INTERVENTO: *PAR FAS 2007/2013 – Obiettivo operativo III.2.1 – Linea d'Azione III.2.1.A – Iniziativa ristrutturazione ed ammodernamento di impianto scioviario esistente nel Centro Turistico "Oasi del Cervo" a Gamberale.*

PROPONENTE: Comune di Gamberale (CH)

**Integrazione Osservazioni del 13.02.2017 e del 30 e 31.03.2017 alla procedura V.I.A.**

Fig. 1. Confronto tra l'impianto in progetto (sopra) e quello esistente (sotto), raccomandato dai 450 mt a 375 ha consentito un arretramento dello stesso da bosco.

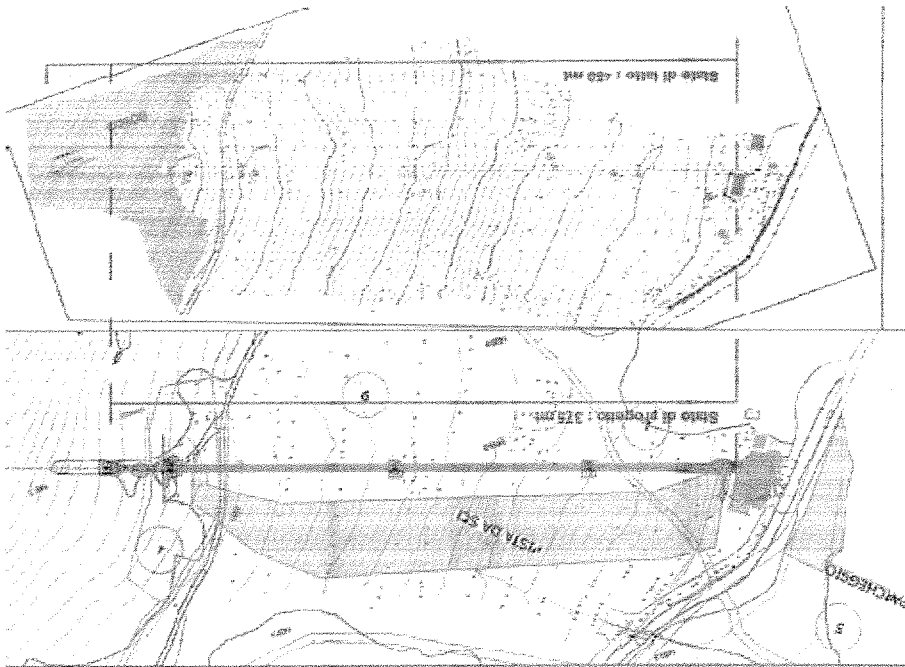
immaginarla rende di per sé inservibile l'opera stessa per assenza dell'indispensabile infrastruttura (parcheggio). funzionalità poiché si è in presenza di una totale incertezza a riguardo dell'area a parcheggio il che se fosse Ora non è chiaro se l'intervento abbia o meglio possa avere così come proposto una sua effettiva

dell'impianto. L'opera dovrebbe essere intesa nel complesso ed analizzata anche e soprattutto a riguardo della dalla specifica fase costruttiva dell'opera ma sia degli impatti futuri derivanti dal funzionamento/esercizio Tale circostanza non è irrilevante poiché, lo V.I.A. deve tener conto degli effetti sull'ambiente derivanti sia

differente da quella indicata dal Geol. Pellicciotta.

di impatto acustico nel quale risulta un'area a parcheggio posta a base dello studio acustico totalmente rappresentate nelle precedenti osservazioni, dovrebbe essere quella rappresentata dall'ing. Odorisio nello studio osservazioni ritiene tale area solo immaginaria poiché l'eventuale zona a parcheggio con annessa criticità già autorizzazione/parere/nulla osta o invece credere, ma lo ritengo improbabile, al RUP che nelle proprie una ben determinata area a parcheggio sita tra l'altro all'interno del SIC e non soggetta ad alcun tipo di attestandone la veridicità proprio degli elaborati tra cui a quanto pare nello stato di progetto egli rappresenta stato di progetto, per cui non è chiaro a chi credere se al Geol. Pellicciotta che ha sottoscritto la perizia giurata Ebbene, nello stato di fatto non compare alcuna area a parcheggio la quale risulta ben rappresentata nello
